Mission régionale d'autorité environnementale
NORMANDIE

**Avis délibéré
Modification n° 10 du plan local d'urbanisme (PLU)
de la Métropole Rouen Normandie (76)**

N° MRAe 2026-19383

Figure 1: Localisation des évolutions de la modification n°10 du PLU (EE p.23)

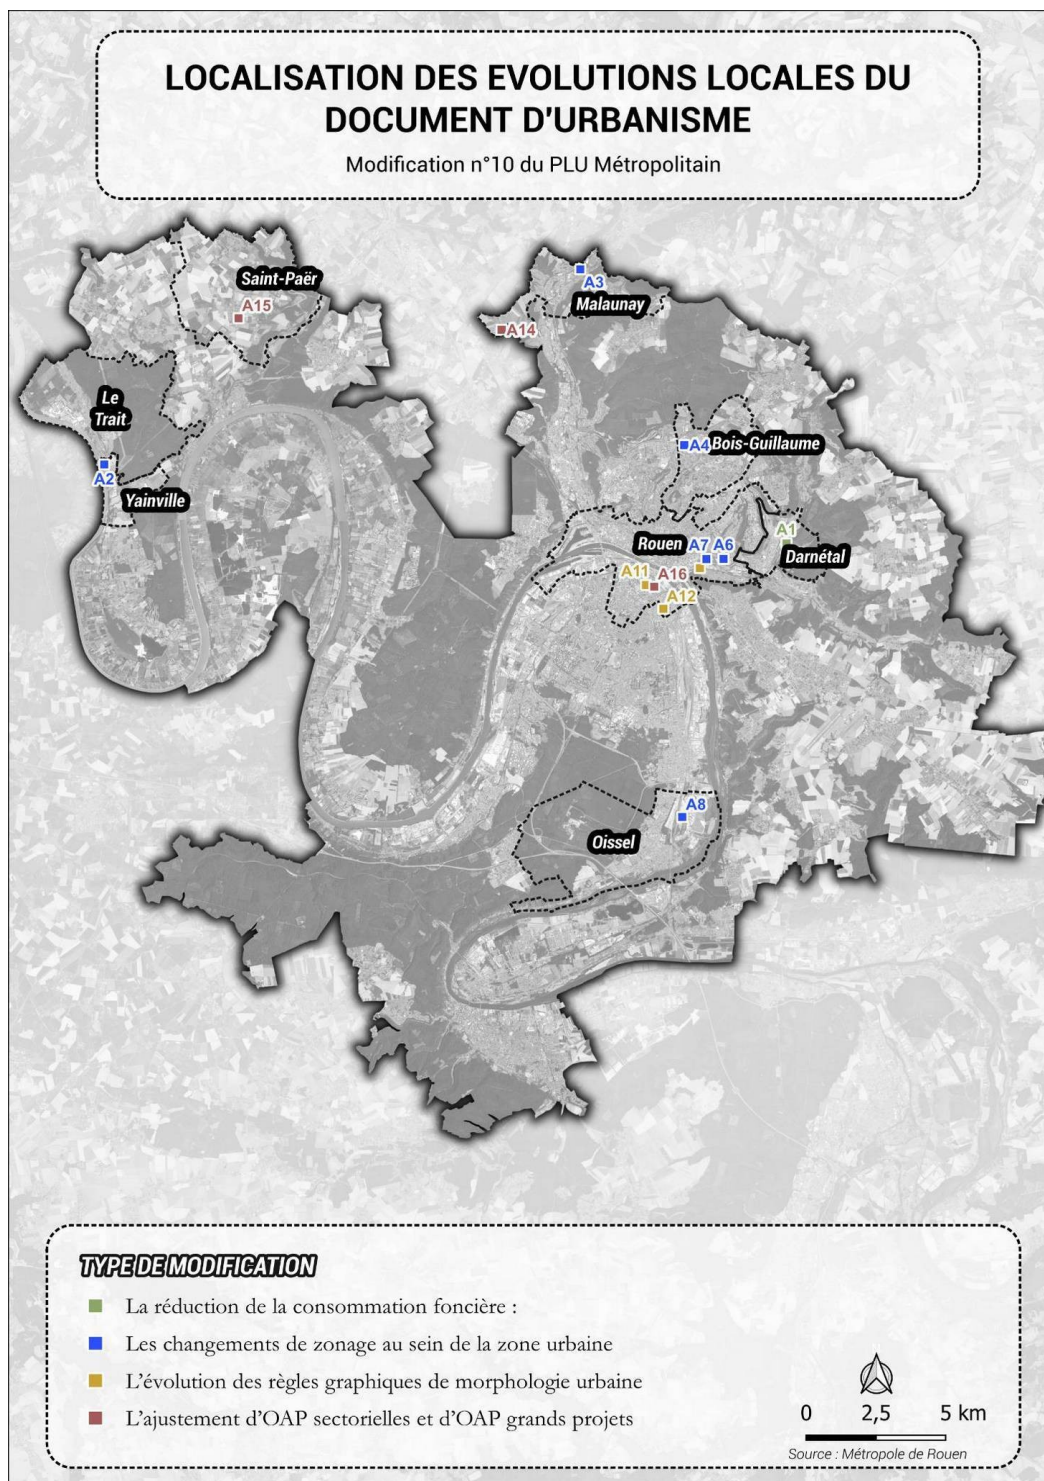
Le dossier transmis comporte une notice de présentation expliquant de façon exhaustive les modifications apportées au document d'urbanisme en vigueur, numérotées A1 à A16 (cf. Figure 1 ci-dessous). En revanche, il ne comprend pas les pièces du PLU elles-mêmes, telles que modifiées.

Dans la notice de présentation, le nombre élevé des points sur lesquels portent les évolutions du PLU et le mode de présentation retenu, par secteur et commune concernés, rendent difficiles la compréhension globale du document. Dans le rapport EE, la présentation synthétique par type d'évolution, croisée avec leur repérage graphique, de A1 à A16, apporte toutefois une meilleure clarté et un repérage plus efficace.

Figure 4 : modification A16 – Situation du quartier Saint-Sever dans son contexte (Notice de présentation p. 96)

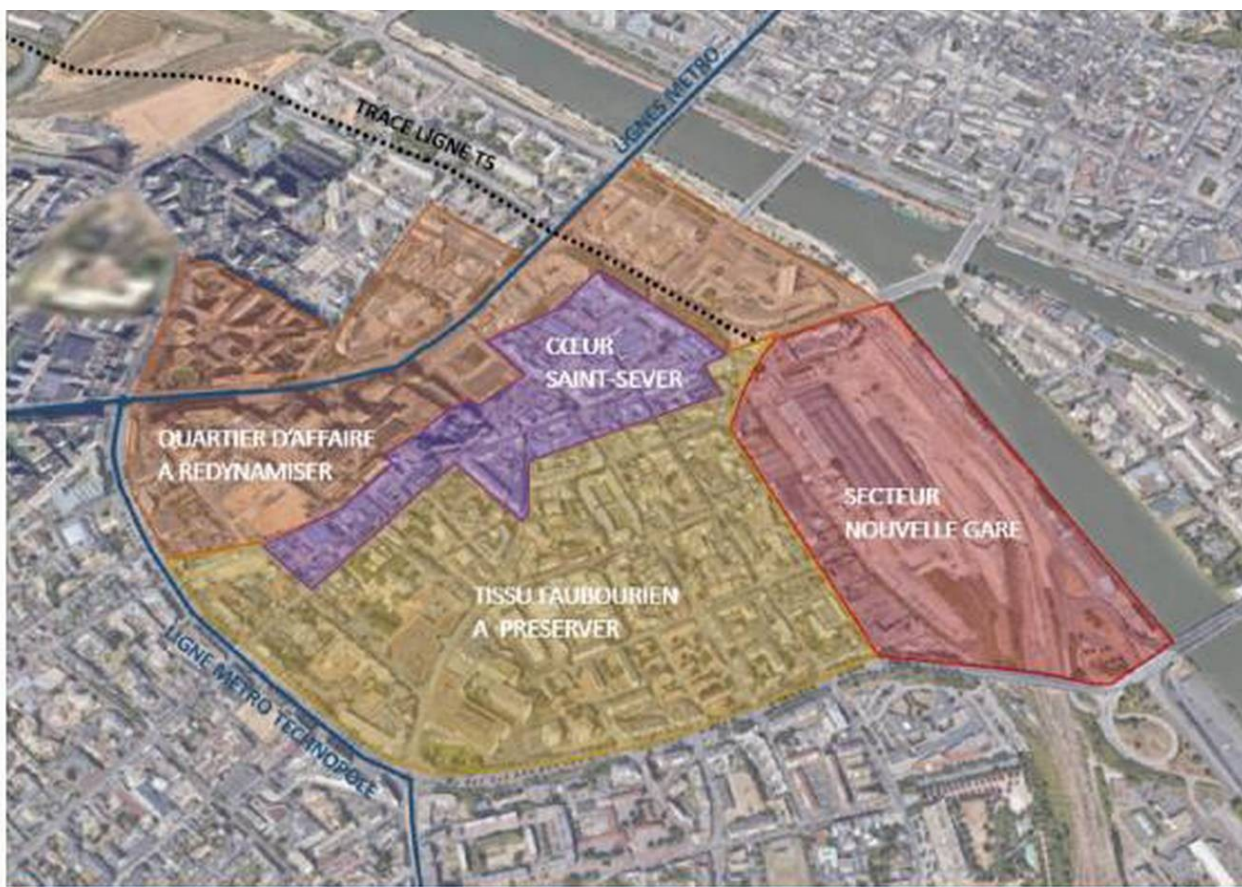
Plusieurs impacts négatifs, estimés « faibles », sont attendus, auxquels ne répond qu'une mention selon laquelle « La démarche ERC est déjà partiellement intégrée dans la conception de l'OAP. », sans autres précisions (EE p. 105-106). Ainsi, le dossier fait état d'un risque de « congestion » du quartier induit par la suppression du parking, justifié par la réorganisation des mobilités dans ce secteur.

En outre, les nuisances (bruit et dégradation de la qualité de l'air) générées par le renforcement des commerces en rez de chaussée et l'augmentation des flux de circulation sont également estimées « faibles ». Compte tenu de l'importance des nouveaux flux attendus, notamment en lien avec la densification résidentielle, l'attractivité du pôle ferroviaire et le renforcement du tissu commercial, mais dont aucune estimation n'est fournie dans le dossier, leurs impacts potentiels sur la santé humaine et en termes de gaz à effet de serre paraissent sous évalués.

L'autorité environnementale recommande de justifier le niveau d'impacts liés au risque de congestion du secteur et des nuisances associées en s'appuyant sur une étude de projection des flux de déplacements et de prévoir des mesures de réduction appropriées dans le cadre d'actualisations de l'évaluation environnementale du PLU.

Pour la parfaite information du public, la mention concernant l'inscription du projet dans un secteur concerné par le PPRI pourrait être complétée en précisant qu'une partie du secteur est située en zone rouge du PPRI (mention qui figure dans la notice de présentation (p. 95 et 97). Ce classement signifie une forte exposition de la zone concernée à l'aléa inondation, en terme de durée, de fréquence et d'ampleur. Le niveau d'impact « faible » paraît donc sous estimé. Le maître d'ouvrage ne démontre pas une prise en compte suffisante de cet aléa dans les mesures proposées. En effet les efforts de végétalisation et de désimperméabilisation, qui améliorent l'infiltration des eaux pluviales, sont présentés comme « limités » et « insuffisants » pour « compenser les effets d'imperméabilisation ou d'intensification urbaine » (EE p. 106). Ces mesures ne sont donc pas significatives et ne constituent pas une réponse suffisante aux risques d'exposition des personnes et des biens. Le dossier précise que les aménagements devront respecter le règlement du futur PPRI en cours de révision qui est aujourd'hui inconnu (EE p. 215). Sur ce point également, le PLU et son évaluation environnementale devront être actualisés compte tenu des résultats des études de modélisation hydraulique du risque d'inondation et des dispositions du futur PPRI, en vue d'encadrer les conditions d'adaptation et de mise en résilience du quartier

L'autorité environnementale recommande d'actualiser l'évaluation environnementale du PLU en fonction de l'avancement des études disponibles relatives au risque d'inondation, en tenant compte de l'évolution de l'aléa sous l'effet du changement climatique et de l'évolution de l'exposition et de la vulnérabilité des personnes et des biens résultant du projet Saint Sever Nouvelle Gare.
